LAUDO TÉCNICO DE ACESSIBILIDADE

IF CAMPUS SÃO JOÃO DEL-REI

LAUDO PARA ELABORAÇÃO DE PROJETO DE ADEQUAÇÃO DE
ACESSIBILIDADE DO CAMPUS SÃO JOÃO DEL REI

Anápolis/GO
Maio/2021

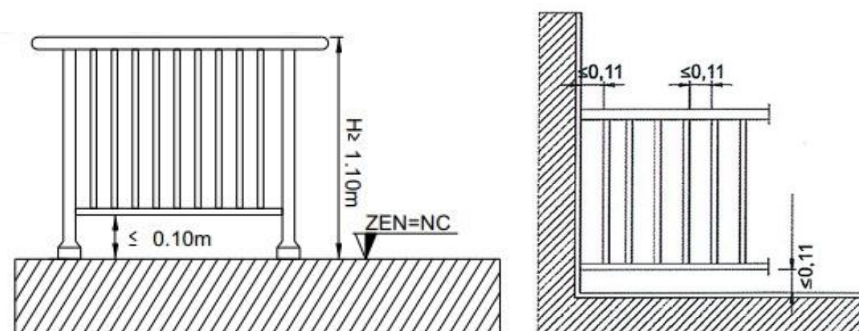
4.1. Presença de desníveis em todas as portas de entrada, com elevação entre 20mm e 30mm.

4.1.1. De acordo com o item 6.3.4.1 da NBR 9050/2020, desníveis de qualquer natureza devem ser evitados, porém desníveis de até 5mm não necessitam de tratamento especial. Desníveis entre 5mm e 20mm devem ser tratados com a inclinação máxima de 1:2 (50%), e desníveis superiores a 20mm devem ser tratados como degrau.

4.1.2. Segundo o item 6.3.4.2 da NBR 9050/2020, em reformas, pode-se tratar desníveis de até 75mm com a inclinação máxima de 12,5%.

4.1.3. Propõe-se o tratamento dos desníveis com inclinação de acordo com os itens 6.3.4.1 e 6.3.4.2 da NBR 9050/2020, mediante a possibilidade específica de cada acesso.

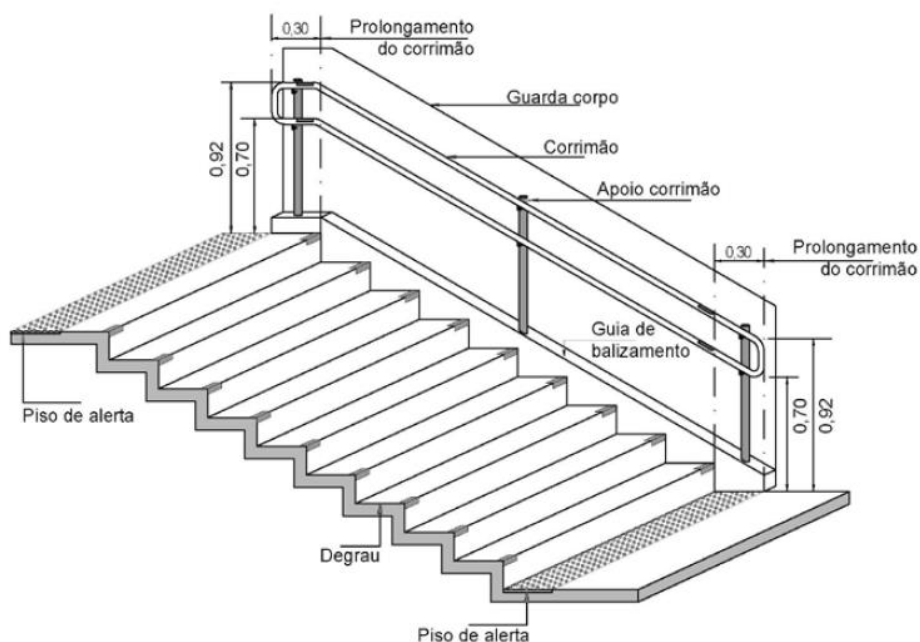
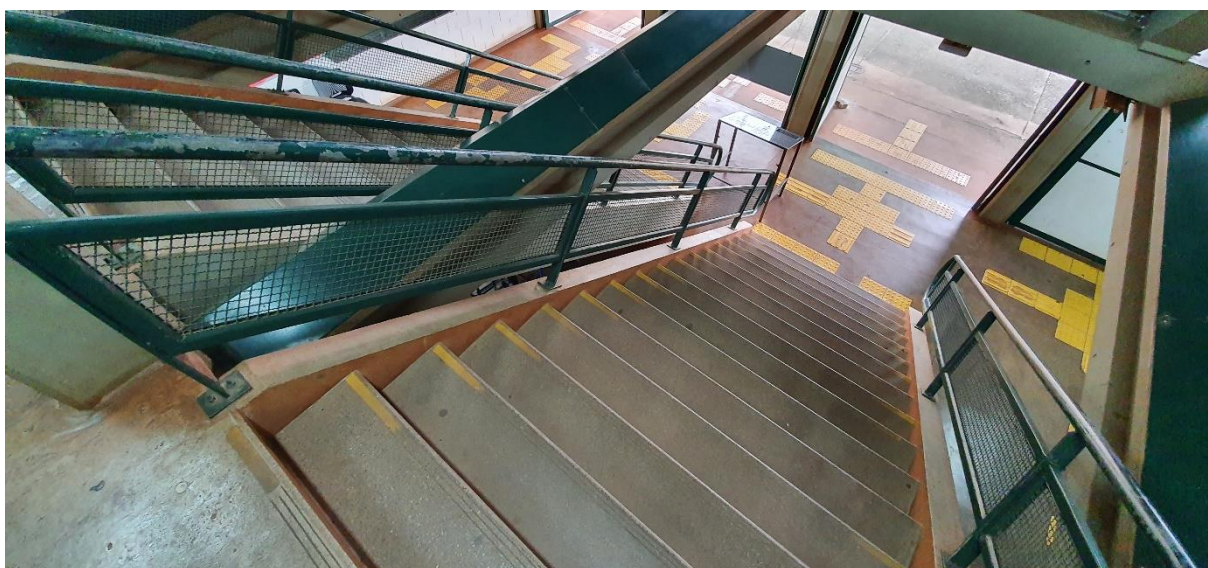
4.2. As escadas internas ao prédio possuem guarda-corpos com altura de 1,10m, medida da borda do degrau ao topo do guarda-copo, porém, contam com apenas um corrimão integrado ao guarda-corpo, com altura de 1,10m. Já as proteções que circundam os vãos das escadas são feitas por meio de guarda-corpos de 90cm de altura, com espaçamento suficiente para a passagem de uma criança ou pessoa de pequena estatura.

4.2.1. De acordo com a NBR 14718/2019, guarda-corpos em saídas de emergência devem ter altura mínima de 1,10m, com espaçamento entre perfis de até 11cm.

Obs.: A IT08 do Corpo de Bombeiros Militar de Minas Gerais indica guarda-corpos para áreas internas com altura mínima de 1,05m, portanto deverá ser considerado a normatização de maior exigência em altura.

4.2.2. De acordo com o item 6.9.3 da NBR 9050/2020, os corrimãos devem ser instalados em rampas e escadas em ambos os lados, a 92cm e a 70cm do piso, medidos da face superior até o bocel ou quina do degrau (no caso de escadas) ou do patamar, acompanhando a inclinação. Devem prolongar-se por, no mínimo, 30cm nas extremidades.

4.2.3. Por se tratar de Rota de Fuga, propõe-se a substituição dos guarda-corpos instalados atualmente e a instalação de novos corrimãos contínuos, nas alturas de 70cm e 92cm.

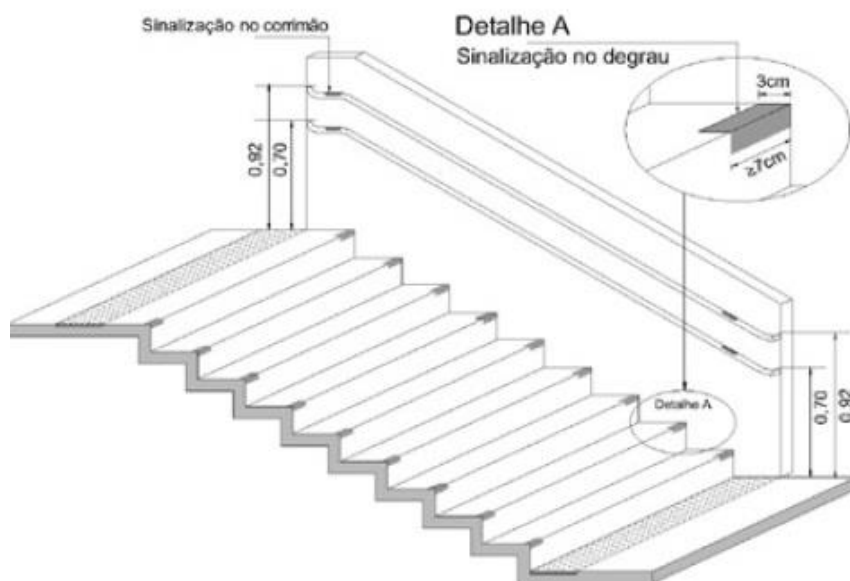
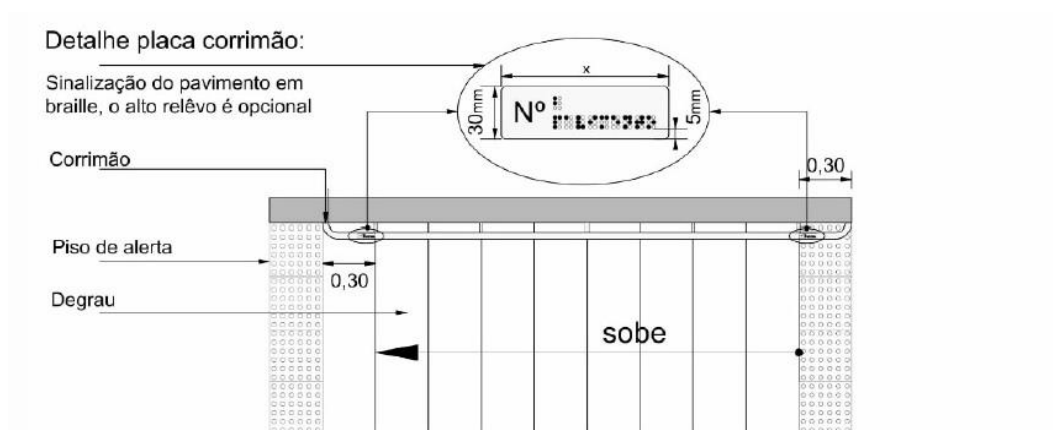
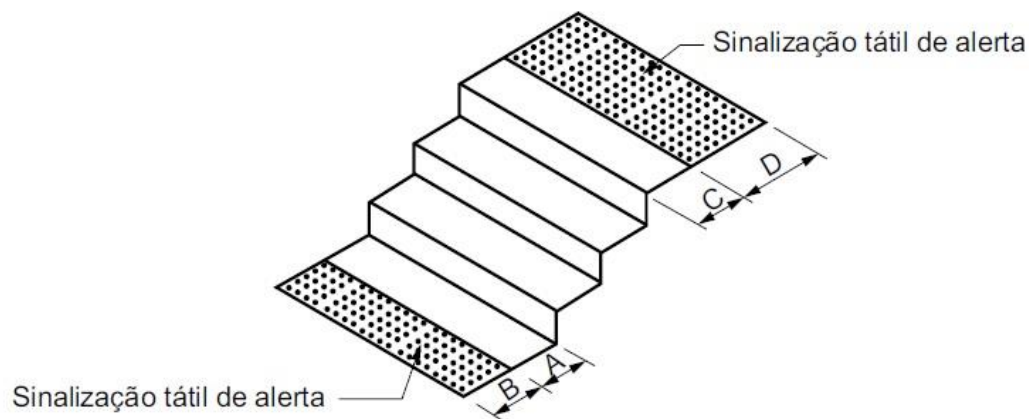
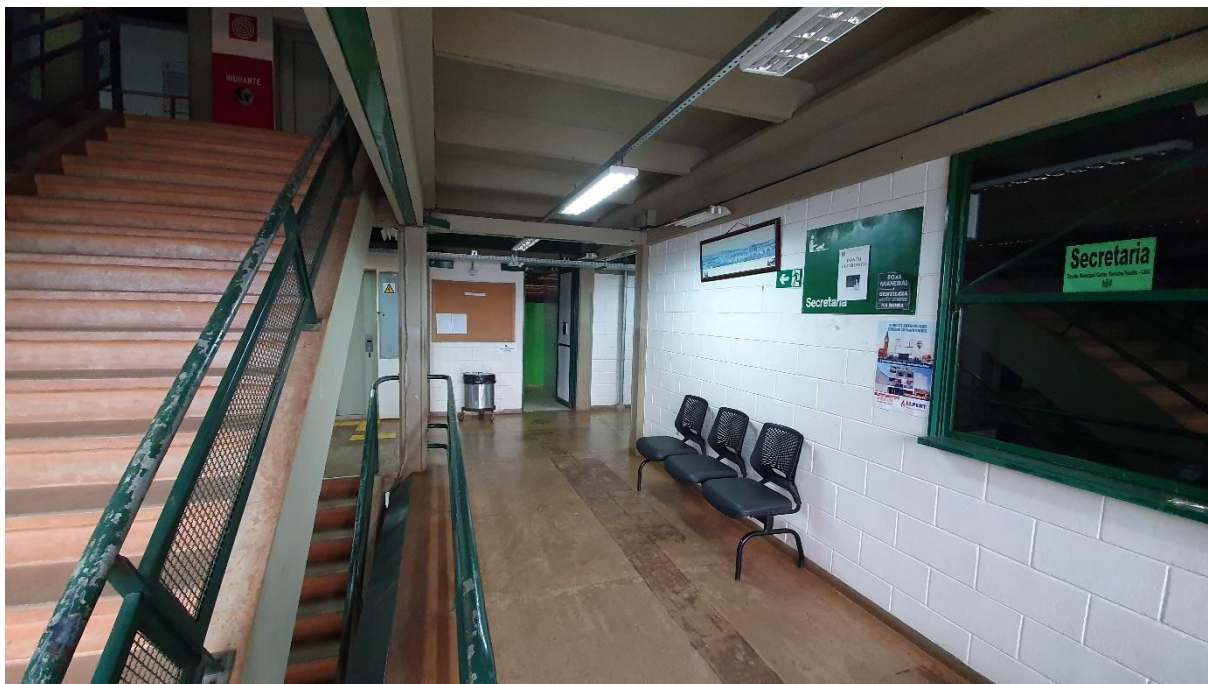
4.3. Escadas internas possuem sinalização de degraus deteriorada e o piso tátil de alerta no início e no final das escadas está desgastado e incompleto.

4.3.1. De acordo com o item 5.4.4.2 da NBR 9050/2020, as escadas devem possuir sinalização de degraus aplicada aos pisos e espelhos, em cor contrastante ao piso adjacente, com no mínimo 7cm de comprimento e 3cm de largura, devendo ser fotoluminescente ou retroiluminada.

4.3.2. De acordo com o item 5.4.3 da NBR 9050/2020, a sinalização de identificação de pavimentos (andares) junto a escadas fixas e rampas deve ser visual, em relevo e em Braille. A sinalização visual e em relevo pode ser aplicada no corrimão ou na parede, já a sinalização em Braille deve estar obrigatoriamente posicionada na geratriz superior do prolongamento do corrimão.

4.3.3. De acordo com a NBR 16537/2016 as escadas fixas devem possuir piso tátil de alerta no início e no término dos degraus, de acordo com a figura a seguir, na qual:

4.3.4. Propõe-se a inserção de fita reflexiva nas bordas dos degraus, em ambos os lados e a remoção do piso tátil de alerta existente, para colocação de novo piso tátil adequado à norma vigente. As escadas possuem sinalização tátil de indicação dos pavimentos, porém, com a instalação de novos corrimãos, recomenda-se a substituição da sinalização tátil existente, e a instalação de novas plaquetas para os corrimãos adicionais.

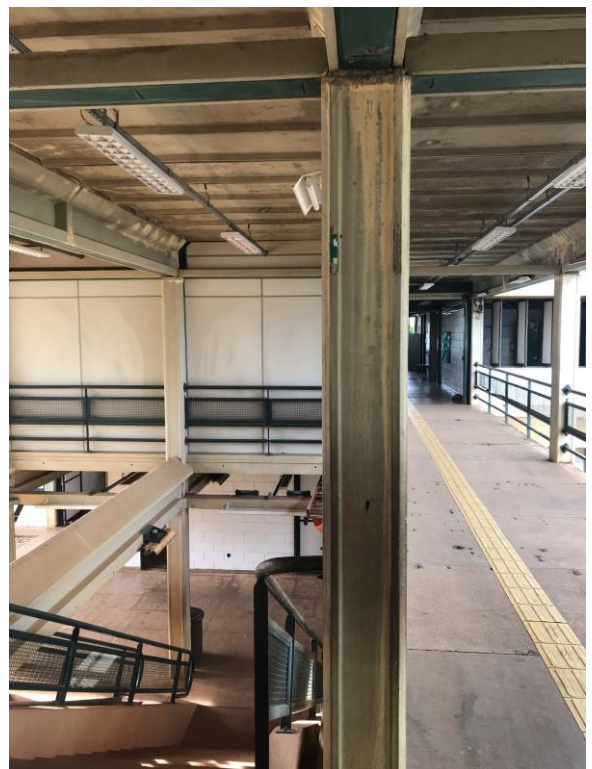
4.4. Não há demarcação de área de resgate para PCR próxima às escadas de emergência.

4.4.1. O item 6.4.2 da NBR 9050/2020 estabelece que escadas e elevadores de emergência devem contar com área de resgate com, no mínimo, um espaço reservado para P.C.R., por pavimento, a cada 500 pessoas de lotação do edifício, para cada escada e elevador de emergência. Locada fora do fluxo principal de circulação, sinalizada e provida de dispositivo de emergência ou intercomunicador. Em caso de edificações existentes, nas quais seja impraticável a previsão da área de resgate, deve ser definido um plano de fuga em que constem os procedimentos de resgate para as pessoas com os diferentes tipos de deficiência.

4.4.2. Propõe-se a definição de plano de fuga, por meio do projeto de Combate a Incêndio, sendo que, a IT40 do Corpo de Bombeiros Militar de Minas Gerais estabelece que os locais com previsão de uso por pessoa em cadeira de rodas deverão possuir brigadista, conforme IT12 do CBMMG.

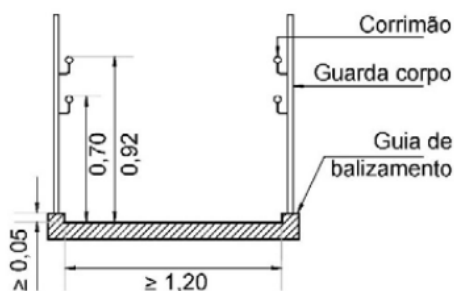
4.7. A rampa externa que leva do pavimento 1 do Prédio 1 à Quadra, não possui guarda-corpo e corrimãos em duas alturas. Não há guia de balizamento ao longo da rampa.

4.7.1. De acordo com o item 6.6.2.8 da NBR 9050/2020 quando não houver paredes laterais, as rampas devem incorporar elementos de segurança, como guarda-corpo e corrimãos, guias de balizamento com altura mínima de 5cm, instalados ou construídos nos limites da largura da rampa, conforme figura abaixo.

4.7.2. Propõe-se a instalação de guarda-corpo de acordo com a IT08 do Corpo de Bombeiros Militar de Minas Gerais (citada anteriormente), no que se refere à altura do guarda-corpo, e à NBR 14718/2019 (citada anteriormente), no que se refere ao espaçamento entre perfis. Propõe-se também a instalação de corrimãos contínuos, nas alturas de 70cm e 92cm, de acordo com a NBR 9050/2020 (citada anteriormente).

4.7.3. Propõe-se a instalação de guias de balizamento ao longo de toda a rampa, na altura de 5cm.

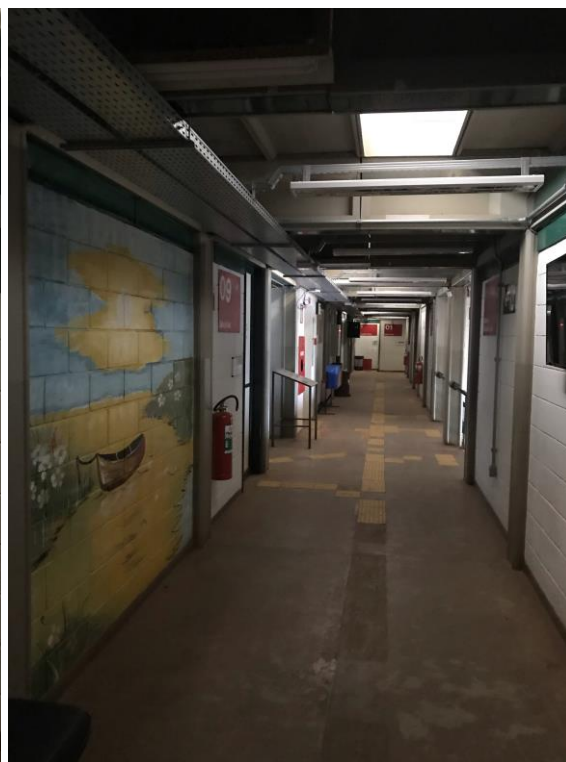
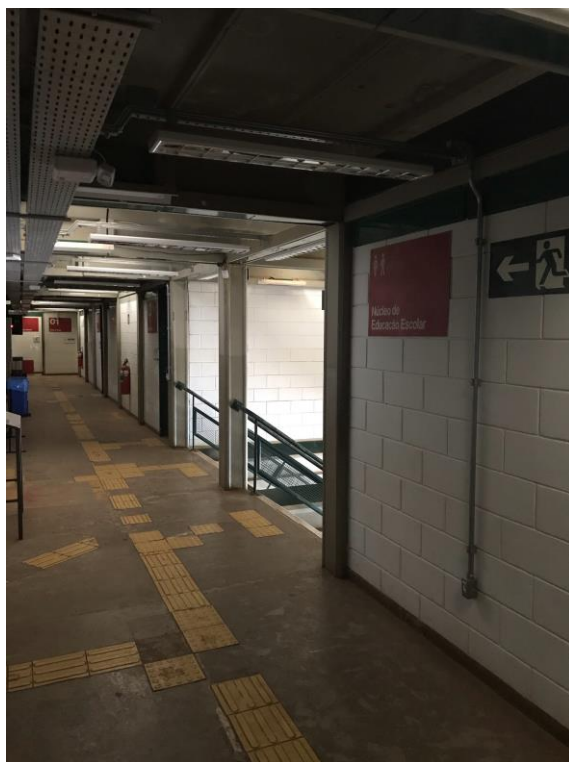
4.8. Não há guias de balizamento nos caminhos externos, que evitem acidentes às pessoas com deficiência visual, ou pessoas em cadeira de rodas.

4.8.1. Propõe-se a instalação de guias de balizamento nos caminhos externos às edificações, em especial próximo à canaletas de águas pluviais, de acordo com o item 6.6.3 da NBR 9050/2020.

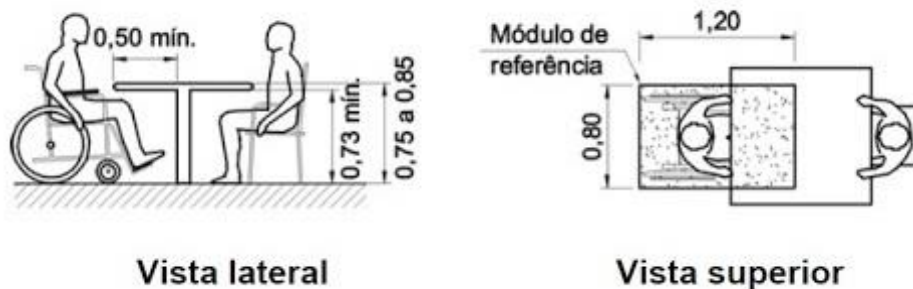
4.10. O piso tátil de todo o prédio está desgastado e incompleto, tornando-se ineficiente tanto para guiar pessoas com deficiência visual, quanto para alertá-las de obstáculos no caminho.

4.10.1. Propõe-se a remoção do piso tátil existente em todo o prédio, para a instalação de novo piso tátil direcional e de alerta, de acordo com a NBR 16537/2016, norma que

estabelece critérios e parâmetros técnicos para a elaboração do projeto e instalação de sinalização tátil, tanto para construção, quanto para adaptação de edificações.

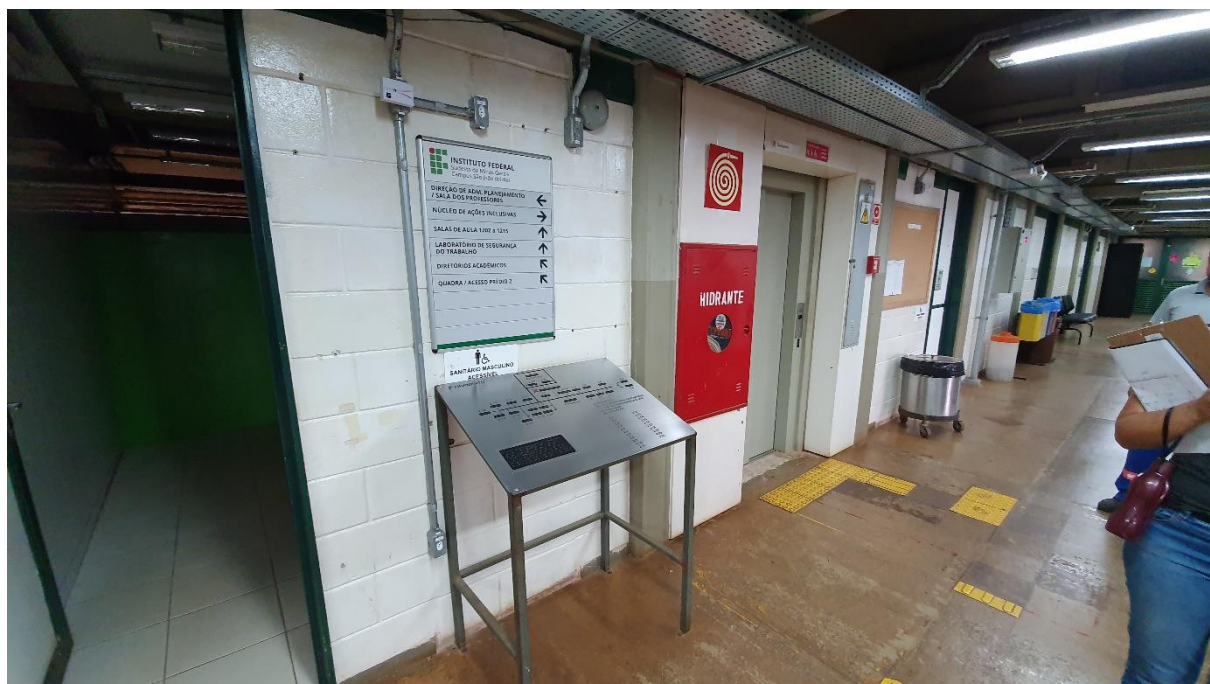
4.11. Balcão de atendimento da Coordenação de Registros acadêmicos, da Secretaria, da Reprografia e da Lanchonete estão com altura em desacordo com a norma vigente, com 1,05m de altura, dificultando o uso de pessoas com cadeiras de rodas e/ou baixa estatura.

4.11.1. De acordo com o item 9.2 da NBR 9050/2020, balcões de atendimento acessíveis devem possuir superfície com largura mínima de 90cm e altura entre 75cm a 85cm do piso acabado, assegurando-se largura livre mínima sob a superfície de 80cm e altura livre sob o tampo de 73cm.

4.11.2. Propõe-se o rebaixamento e a readequação dos balcões de atendimento da Coordenação de Registros acadêmicos, da Secretaria, da Reprografia e da Lanchonete.

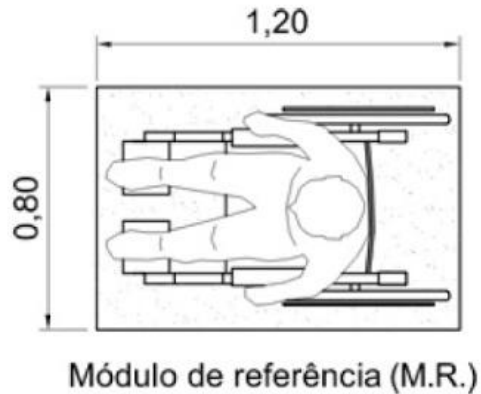
4.13. Não há sonorização no elevador e não há sinalização dos painéis de chamada, em relevo e em Braille nos dois batentes externos, que auxilie pessoas com deficiência visual a se localizar de forma autônoma.

4.13.1. De acordo com o item 5.4.5 da NBR 9050/2020, painéis de chamada de elevadores e plataformas elevatórias devem ter informações em relevo e em Braille de sua operação e estar compatíveis com a ABNT NM 313 e ABNT NBR ISO 9386-1, sendo que, a sinalização do pavimento deve estar localizada nos dois batentes externos, indicando o andar, instalado a uma altura entre 1,20m e 1,60m medidos do piso.

4.13.2. Propõe-se a sinalização dos painéis de chamada do elevador, em relevo e em Braille. Propõe-se também a instalação de sistema de sonorização no elevador, que indique sua movimentação e o pavimento alcançado.

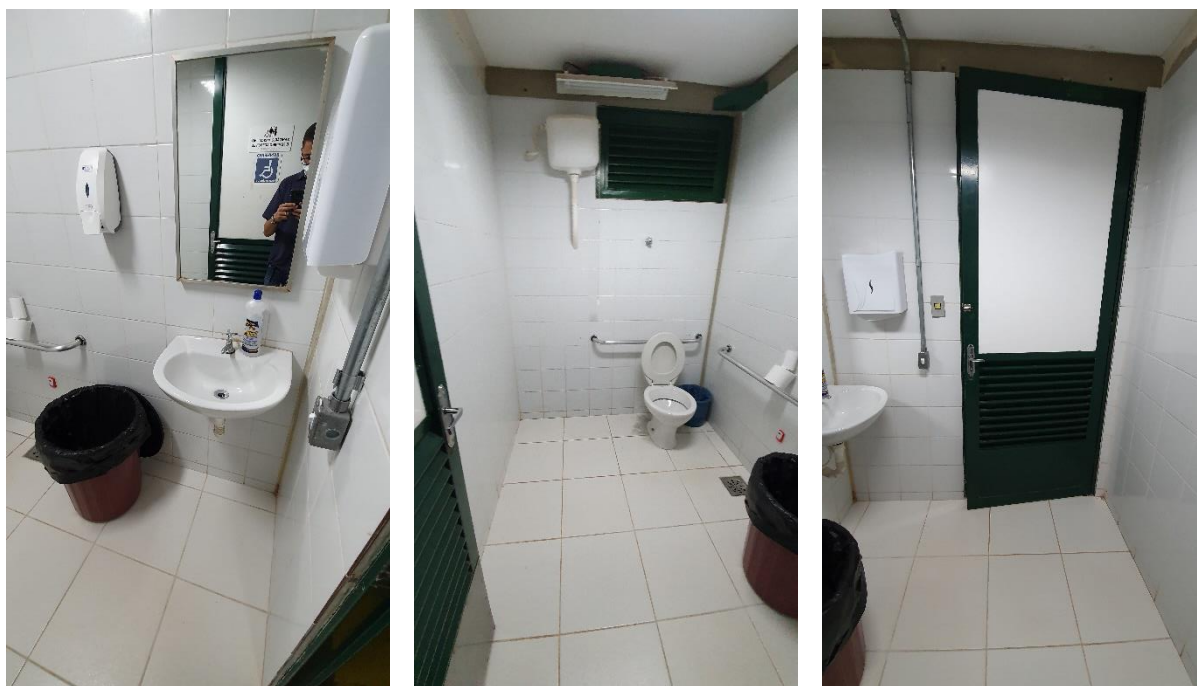
4.14. A área interna da cabina do elevador é de 1,20m x 0,80m, sendo que a medida do piso é de 1,19m x 0,78m, devido ao rodapé instalado na cabina.

4.14.1. A NBR 9050/2020, no item 4.2.2, traz como módulo de referência a área de 1,20m x 0,80m, projetada no piso, sendo essa a medida mínima ocupada por pessoa em cadeira de rodas (PCR). Porém, no item 6.10.2.1, esta define que elevadores verticais devem atender à NM 313.

4.14.2. A NM 313 define que as dimensões mínimas indicadas para cabina de elevadores seja de 1,10 x 1,40m, com vão de porta de 80cm.

4.14.3. O item 6.10.2.4 da NBR 9050/2020 estabelece que, em caso de reforma, em que as dimensões mínimas dos poços dos elevadores sejam inferiores às medidas previstas na ABNT NBR NM 313, o elevador deve atender a todas as outras exigências

4.14.4. Uma vez que não foi encontrada possibilidade de troca da cabina para uma que atenda às dimensões mínimas exigidas pela NM 313, propõe-se a adequação da edificação, mediante item 6.10.2.4 da NBR 9050/2020.
